**Avis de la Mission Régionale d'Autorité environnementale
de Bourgogne Franche-Comté
sur le projet de parc photovoltaïque au sol
sur le territoire de la commune de Mailley-et-Chazelot (70)**

N°BFC-2022-3544

AVIS délibéré 2022APBFC64 adopté lors de la séance du 18 novembre 2022

Figure 1: synthèse des enjeux milieux naturels sur le site (issu dossier)

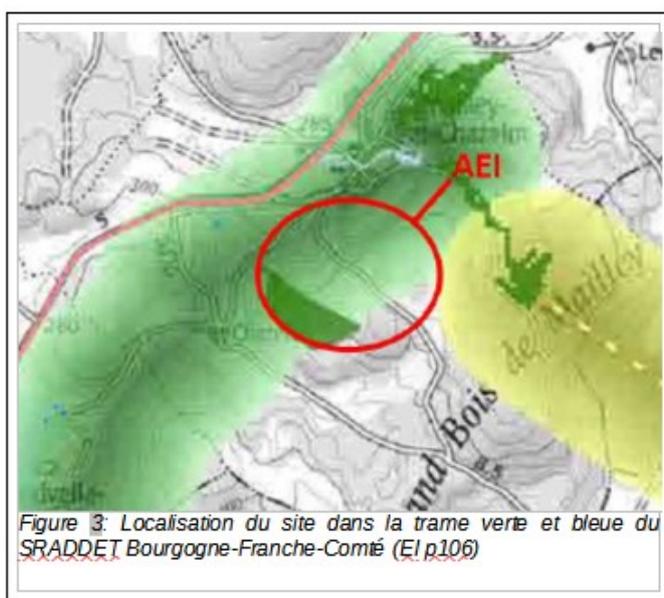
Les enjeux concernant les milieux naturels et la biodiversité sont jugés globalement forts sur le secteur est choisi pour l'implantation des panneaux.

Le parc est prévu d'être implanté en totalité en milieu naturel, sur un secteur riche caractérisé par la présence de pelouses sèches, de hêtraies, de landes et de broussailles¹², qui lui confèrent un niveau d'enjeu environnementale modéré à fort. Parmi eux, 7 habitats d'intérêt communautaires sont recensés et composent près de 80 % de la surface du site.

Le projet prévoit la mise à nu des sols et un débroussaillage préalable à l'implantation des panneaux, qui conduit à la destruction des milieux existants. Les modifications induites par l'implantation de panneaux (microclimat, luminosité, température...) peuvent être particulièrement délétères pour les espèces liées aux pelouses sèches et une incertitude persiste sur la qualité écologique des milieux qui repoussent après l'implantation des panneaux. Un changement pourrait impacter la présence des espèces ou une variation des terrains de chasse. Le dossier indique une incidence modérée sur les habitats compte tenu que « la perte d'ha-

bitat sera temporaire et que les espaces sous les panneaux conserveront un intérêt écologique ». **La MRAe recommande de justifier cette affirmation par des retours d'expérience sur des parcs solaires implantés sur ce type d'habitats.**
